Plan Local d'Urbanisme de La Terrasse - **révision du PLU**
procédure de mise à l'enquête publique du 11 mars 2024 au 15 avril 2024

rapport – conclusions et avis

document n°1 : RAPPORT

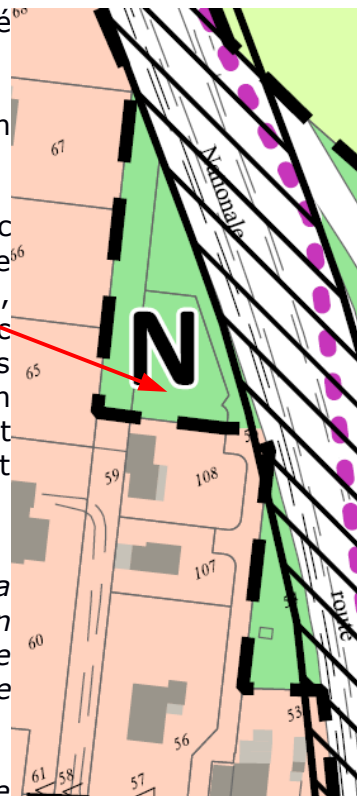
objet : demande de maintenir le droit à construire existant avec un projet de maison initialement prévu dans le plan de lotissement. La parcelle pourrait alors être reclassée UB2, comme les autres parcelles de ce même lotissement. Avec cependant la qualification en espace vert et végétalisé, sans clôture étanche, pour l'essentiel de la parcelle, tout en permettant l'édification d'une petite maison individuelle dont l'orientation et l'emprise au sol devront être validées au moment du PDC .

- ➔ analyse : l'observation est laissée à l'appréciation de la commune. Je formule une suggestion : Si cette option était retenue par la mairie, pourrait-on envisager de qualifier en EVV une partie plus étendue incluant une partie des parcelles 67 à 65 voisines ?

Il existe une autre option consistant à réduire l'enveloppe N à la seule partie végétalisée, en allongeant la zone UB2 jusqu'à l'assise de la maison envisagée. Mais cela relève du « pointillisme »

- réponse de la commune :

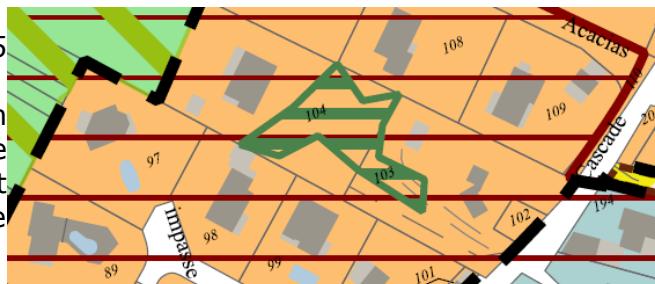
➔ *Je constate une forme d'instabilité dans les avis de l'ABF, à la fois dans le temps et selon les espaces inscrits dans un périmètre protégé : ce qui semble possible sous*

prescription pour la parcelle 38, sous le château du Carre (point 23.1 page 46 - courrier classé C1), serait donc impossible ici alors que la pression patrimoniale semble moins forte ? Sur l'inscription dans le PLU de la zone non aedificandi, comme sur la création d'un EVV, j'y souscris. Cela est cependant laissé à l'appréciation de la commune.

- réponse de la commune : *pas de modification. Renvoi à l'avis de l'ABF*
- Conclusion : *dont acte*

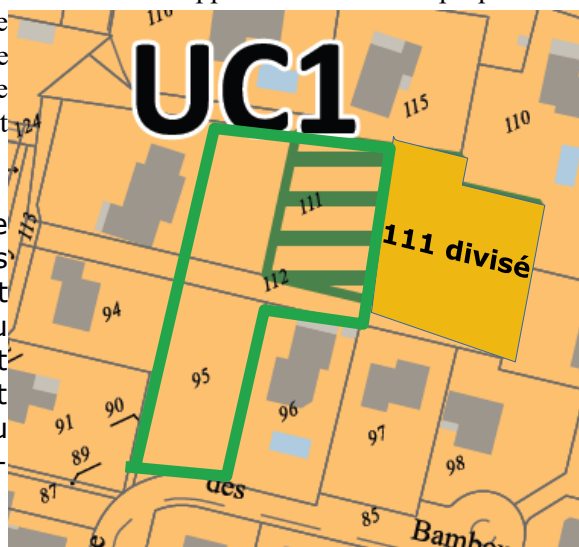
« nous souhaitons, par ce nouveau courrier, vous proposer une alternative : laisser la parcelle 111 en UC1 sans EVV et placer -si besoin- la parcelle 112 en UC1 et en EVV. Cette parcelle 112 formant un rectangle en marge de la parcelle 111 et jouxtant la parcelle 95 de plus de 600 m2 qui est elle aussi végétalisée depuis plusieurs décennies (et non clôturée au sein d'un vaste lotissement développé à l'Ouest de la propriété de mes parents), offrirait en effet potentiellement une meilleure continuité écologique et environnementale dans cette partie de la commune. La parcelle 112 (5 m de large sur 100 m de long) représente une surface végétalisée de 500 m2 jouxtant cinq parcelles voisines. »

➔ *observation du CE : l'analyse est laissée à l'appréciation de la commune. Situation délicate dans le contexte de la réglementation EVV. Le zonage initial est calé sur une parcelle unique et répond pas totalement à l'esprit d'un EVV couvrant un continuum d'espace vert et végétalisé à conserver au titre de la trajectoire ZAN. De*

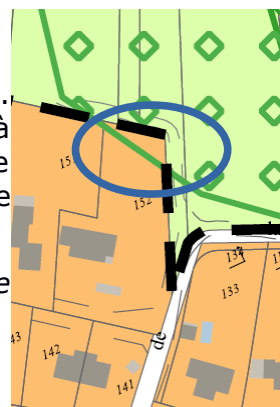
situation : parcelle 192 question sur la taille de la zone non aedificandi de la RP 1090

objet : selon Monsieur, il y a dans les règlements écrit et graphique une approximation sur la servitude : 15 m ou 25 m ? (NB : une question sur le même sujet avait été posée en 2019 par Monsieur, lors de l'enquête précédente). A la seconde permanence, Monsieur remet un écrit décrivant cette incertitude sur la servitude de reculement : dans le document d'urbanisme : 15m, auprès du service urbanisme : 25m.

La règle de recul par rapport à la route départementale 1090, à 15m de l'axe, qui est mentionné à la page 35 du règlement écrit, sera reproduit sur le règlement graphique.

- Conclusion : accord

situation : parcelle n° AE 236 reclassée en partie ouest amont en N auparavant l'ensemble était en UB. quartier : chemin du moulin.

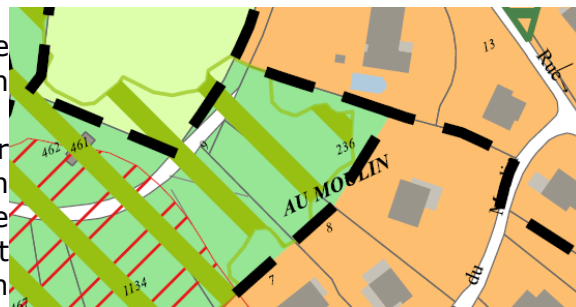
objet : Demande de CU déposée le 20 février 2004, prolongations de CU dont la dernière en date remontant à 2021. Souhaite ne pas subir le développement urbain de l'ITEP étant présent depuis 1979 dans le secteur. Suite à la division parcellaire, Monsieur a vendu sa maison et souhaitait en construire une nouvelle sur le tènement non bâti divisé pour sa famille. Tout le travail de préparation depuis quelques années semble être mis à mal par ce nouveau classement. Il souhaite donc le maintien du classement en UC2 de toute la parcelle. Monsieur s'oppose à l'actuel projet de PLU.

- ➔ *observation du CE : l'observation est laissée à l'appréciation de la commune. La question de l'antériorité des demandes de CU obtenues est à examiner. Sommes nous dans le cas d'un coup parti sous l'empire de l'ancien PLU ? Le classement en N est de plus couvert par un espace paysager à protéger (EPP ancien EBC), contraignant tout projet de construction.*
- ➔ *Cependant ce zonage N partiel peut se justifier par la déclivité du terrain, l'unité avec la zone naturelle proche, hors enveloppe urbaine et le fait que la commune ait reclassé elle même ses propres tènements voisins, initialement U en N.*
- réponse de la commune : *Refus, car en extension à l'urbanisation, avec un dénivelé très important.*
- Conclusion : *accord, avec l'environnement général de zone naturelle pour de nombreuses parcelles, dont celles de la commune et compte tenu de la proximité d'une zone rouge PPRn.*

situation : parcelle n° 86, aval du château du Carré classée en amont en A avec EVV et en aval en UC1 quartier : du Carré

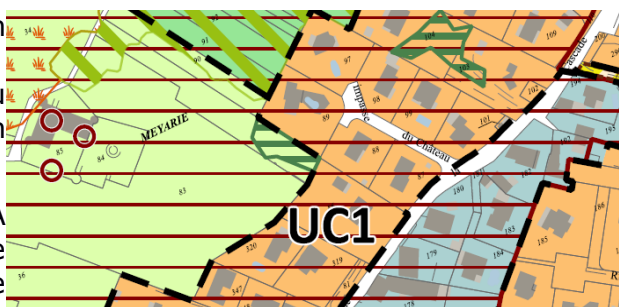
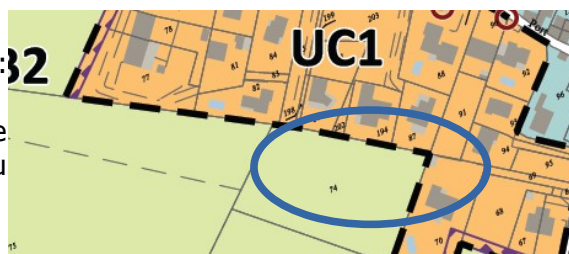
objet : Ils constatent un déclassement en A d'une partie de la parcelle. Ils envisagent une opération de division parcellaire pour la vente aux fins de construction, ils demandent donc le maintien en zone UC1 ou la réduction du classement A. Ils signalent un échange de parcelles avec le propriétaire du château du Carré, pour rendre plus homogène le patrimoine de chacune des parties et qui n'apparaît pas dans le règlement graphique.

- ➔ *observation du CE : Le fond de carte n'a pas encore pris en compte l'échange de parties de parcelles évoqué. Ce secteur est très sensible avec la proximité immédiate du château et ses servitudes. L'EVV semble justifié. Là encore des propriétaires se trouvent confrontés à une partition de leur patrimoine entre deux classements A et UC. Malgré la division parcellaire, la situation d'immédiate proximité avec le château dans un secteur UC1 à capacité d'urbanisation limitée et*

- réponse de la commune : Refus, car en extension à l'urbanisation, et, comme le souligne le commissaire enquêteur, c'est un secteur très sensible avec la proximité immédiate du château.

- Conclusion : accord.

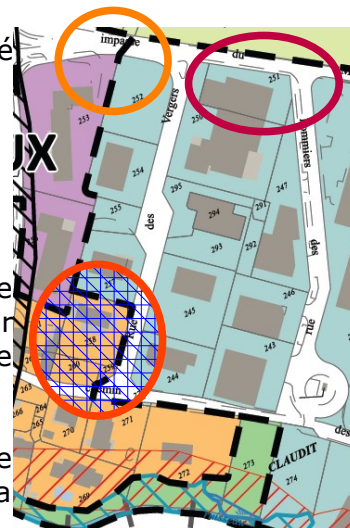
L'an passé un refus de PDC sur la parcelle anciennement cotée 1134 aujourd'hui 252 alors que le projet envisagé était d'accueillir une activité économique (chambre funéraire). Conteste cette décision. ○

Problème d'alignement du carrefour en partie nord, demande de sécurisation de cette partie en UX, à voir avec le département, la commune est propriétaire de terrains pour améliorer ce carrefour.

- ➔ *Pour l'observation faite le 2 avril,  il a été suggéré à Monsieur de se retourner vers la CCLG, compétente en la matière.*
- *réponse de la commune : Reclassement en UI des parcelles 258,259,260 car il s'agit de corriger une erreur matérielle.*

21.21 : Mme MALACOUR représentée par Mme RIVERA, , société NOVELIA résidence, entretien coté E21
situation : parcelle n° 80 à 82 classée Ua avec OAP quartier : centre bourg

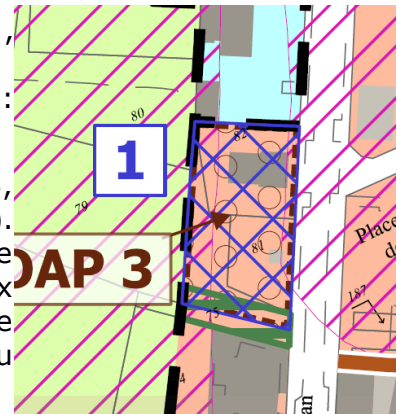
objet : promesse de vente avec DIA, rdv début février 2023, projet de préemption de terrain pour projet public (éducation). Suspension par TA du fait que la préemption n'a pas été faite dans les règles de l'art. Le promoteur ajoute que si le prix offert par la commune est du même montant, l'assiette foncière acquise semble plus importante, selon délibération du CM.

- ➔ *observation du CE : La préemption est légitime, s'agissant d'un foncier couvert par une OAP et d'un espace réservé aux fins d'y installer des équipements publics d'intérêt communal et quelques logements accessibles socialement. L'occurrence que le PLU n'est pas encore adopté ne peut empêcher la commune de tenir compte de son programme d'équipements publics servant l'intérêt général. Pour le propriétaire, le fait que ce soit un aménageur ou la commune qui se porte acquéreur, ne change rien à la valeur vénale attendue. L'acquisition par la commune garantit l'affectation de ce tènement à un bien commun dont les habitants ont besoin et selon un schéma d'implantation défini par l'OAP.*

- *réponse de la commune : AC80 pour partie, 81 et 82 classées UA2, avec ER1 et OAP3. La levée de l'OAP et de l'ER n'est pas possible. Conformément à l'analyse du commissaire enquêteur, cet ER et cette OAP sont légitimes, ce qui devra se conclure par une acquisition foncière du tènement par la commune.*

21.22 : M : CHIESA Claude entretien coté E22

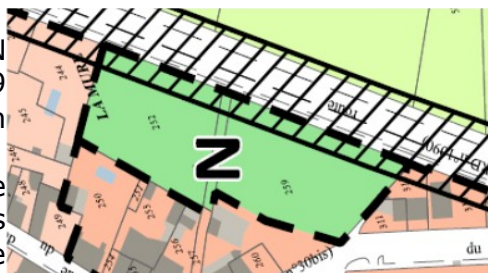
objet : demande d'explication sur la qualification sur sa seule parcelle d'un EVV. Les lots voisins, en tout points identiques en étant exonérés.

- ➔ *observation du CE : Il est prévu sa suppression s'agissant d'une erreur matérielle. Mais pourquoi ne pas faire un EVV longitudinal moins profond, mais sur les 5 lots (de la 144 à la 147) ? A l'image de ce qui est proposé pour les parcelles 126 à 128 à coté, entre la rue des thermes et la route de Montabon.*
- *réponse de la commune : Le fond de parcelle classé de façon isolée sera revu et les parcelles voisines seront également affectées d'une qualification EVV ; ce qui renforcera la logique EVV avec + 1 400 m²*
- *Conclusion : accord, cet ajustement , semblable a celui proposé initialement plus haut dans le même secteur (126 à 128), ce qui permet d'avoir une continuité écologique remarquable sans grever l'usage des différentes propriétés privées.*

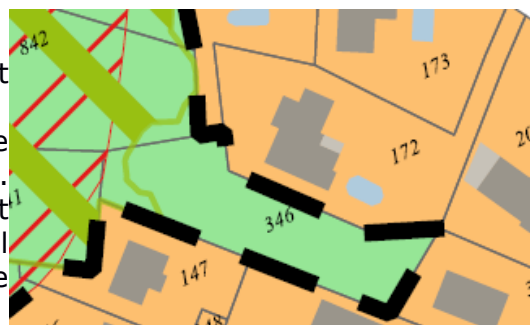
Demande simplement que le périmètre de l'OAP6 soit légèrement ajusté dans sa limite entre P192 et P190/P191 : l'objectif serait de réaliser une division parcellaire de la P 192, de l'ordre de 500 m².

➔ *observation - analyse du CE : la contribution est laissée à l'appréciation de la commune. Mais , comme pour l'OAP6, on ne peut ajuster un périmètre d'OAP pour satisfaire un simple intérêt particulier. Si ajustement il y a, il le sera à la condition stricte que l'esprit général d'un aménagement avec les parcelles nord, soit conservé : accès et desserte des réseaux uniques tels que prévus dans l'OAP. Voir également les contributions cotées E9 et E36. Réponse globale attendue sur OAP6 et ces trois contributions.*

- [réponse de la commune](#) : voir réponse globale sur OAP 6, au point :21.36 ci-dessous

situation : la Mure le Bouchet parcelle n° 14 à 18 et 46 classées : UC1 et N

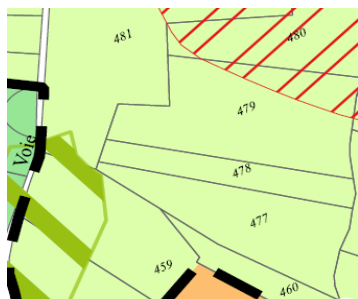
objet : pourquoi les parcelles 16 et 17 sont -elles coupées par le milieu avec deux classements UC et A ?

Sachant qu'à ce jour ces parcelles sont classées constructibles dans leur totalité.

- réponse de la commune : le reclassement en UC1 ne peut être accordé, car en extension à l'urbanisation en dehors du pôle préférentiel de développement.
- Conclusion : accord ; en notant que le découpage et le positionnement de l'EPP peuvent paraître complexes dans leur aspect « en dentelle » pour l'usager peu au fait des règles d'urbanisme. Une réponse restera à apporter à la requérante, relativement à ses parcelles amont qu'elle estime entachées d'une erreur matérielle.

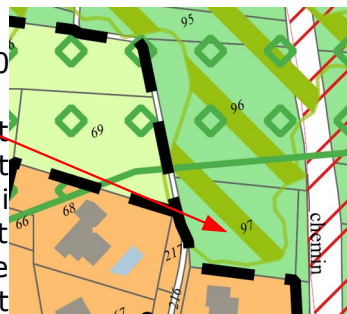
objet : Monsieur conteste le schéma d'implantation non opposable qui est pressenti. Il ne souhaite pas que le chemin d'accès aux parcelles soit celui prévu qui longe sa propriété.

➔ *observation - analyse du CE : la contribution est laissée à l'appréciation de la commune. Voir également les contributions cotées E9 et E28. Réponse globale attendue sur OAP6 et ces trois contributions.*

L'avis de l'État comprend une observation sur l'OAP n°6, comme quoi elle ne serait pas desservie par l'assainissement collectif, et les entretiens E9, E28 et E36 proposent des ajustements de cette OAP.

La commune précise que c'est justement pour assurer une desserte de l'intégralité du tènement par un réseau unique, malgré le fait que les parcelles concernées appartiennent à plusieurs propriétaires, qu'une OAP a été définie à cet endroit. C'est, par ailleurs, la seule OAP en dehors du pôle préférentiel de développement. La proposition des contributeurs, à savoir préciser les schémas d'aménagement pour que le bâti soit positionné en limite de la nouvelle voirie, afin d'augmenter le recul vis-à-vis des constructions existantes, sera repris par la commune. En revanche, la demande de sortir la parcelle AA192 du périmètre de l'OAP n'a pas de sens dans la mesure où cette parcelle n'est déjà pas dans l'OAP n°6. La demande, formulée lors de l'entretien E36, ne pourra pas non plus être satisfaite : il n'est pas possible de prévoir la desserte par la parcelle AA186 dans la mesure où elle n'est pas concernée par cette OAP. La commune est consciente du risque de rétention foncière créé par cette OAP, mais c'est un risque acceptable face à l'absence d'alternative pour désenclaver cette zone.

- Conclusion : accord. En soulignant le grand intérêt de cette OAP qui organise l'avenir en réglant la question des accès et des réseaux humides.

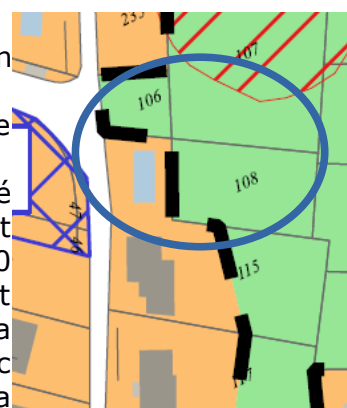
- ➔ *observation - analyse du CE : S'agissant d'une harmonisation de zone, la contribution est laissée à l'appréciation de la commune. Sans pour autant méconnaître la proposition de qualification en EPP, le respect de l'enveloppe constructible et la situation personnelle évoquée.*

- réponse de la commune : le reclassement en UC1 ne peut être accordé, car en extension à l'urbanisation en dehors du pôle préférentiel de développement.

- Conclusion : accord

21.39 : MM : GIRARD Paul et Luc entretien coté E39, représentant leur mère propriétaire situation : Chonas haut parcelles n° 16 et 15 classées 1AUB2 et couvertes par l'actuelle OAP7

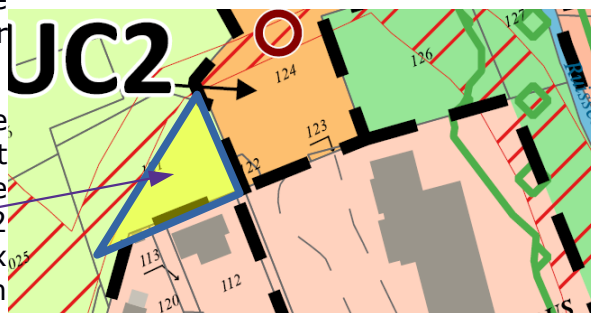
objet : demande d'information sur le classement en 1AUB2 et OAP7 pour savoir ce qu'il en sera. Ouverts à toutes propositions pour un projet d'aménagement. Madame devrait être placée en établissement et sa prise en charge serait facilitée par la vente d'une partie de la parcelle.

- ➔ *observation - analyse du CE : la discussion a permis de clarifier la situation des parcelles. Renvoi et regroupement avec les contributions 21.6, 21.14, 21.26 sur un sujet différent, mais portant sur le même objet OAP7.*
- réponse de la commune : voir réponse globale sur OAP 7 au point :... ci-dessous
